改善箇所説明図

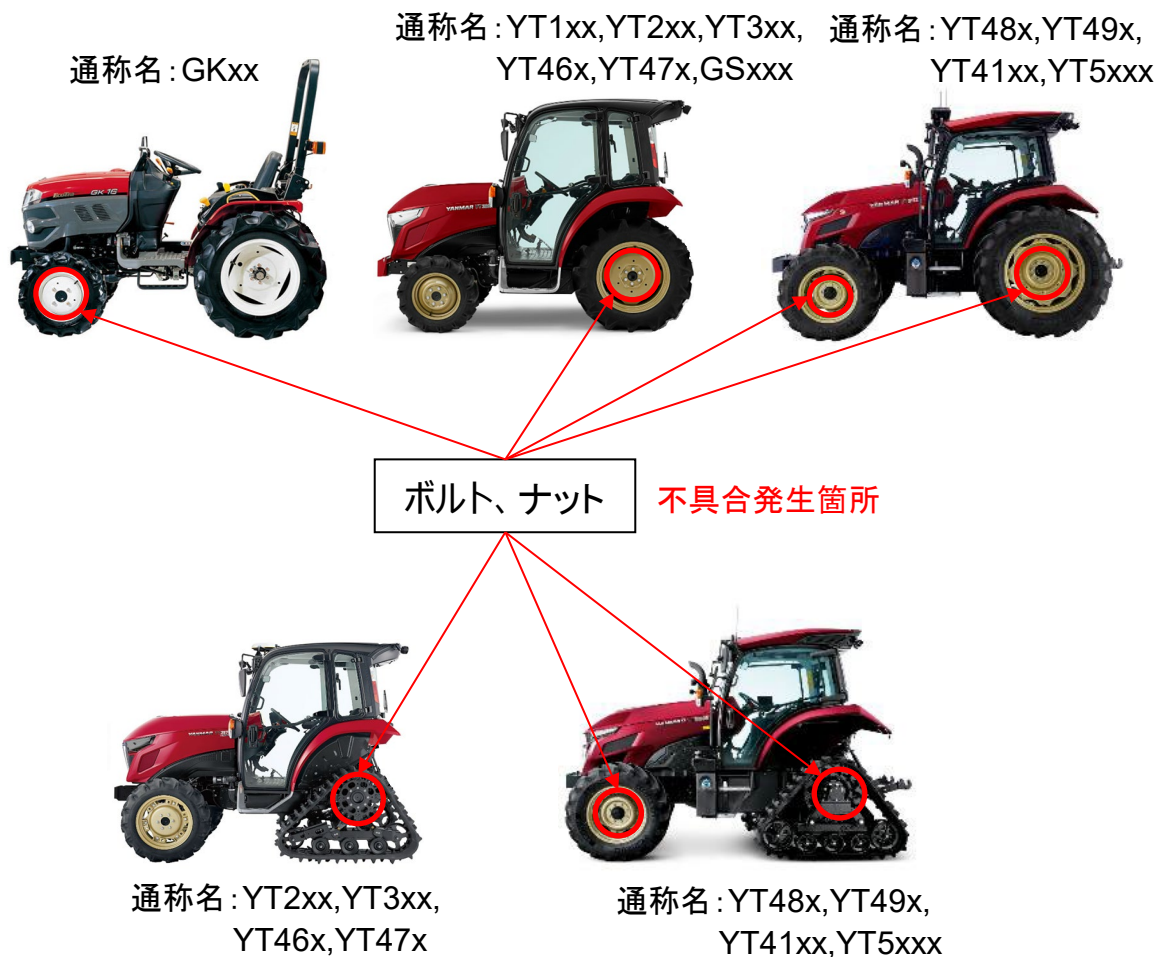
不具合発生箇所

農耕用トラクタのホイールボルト・ナット締結箇所において、製造方法が不適切な為、当該ボルト・ナットが緩むことがある。そのままの状態で作業を続けると、ボルト・ナットが脱落し、最悪の場合、脱輪するおそれがある。

改善内容

全車両、暫定対策としてボルト及びナットの締付トルクを確認し、緩んでいる場合は規定トルクで増し締めする。なお、恒久対策が決定次第、速やかに恒久対策を実施する。

☐ は増し締め部品を示す。
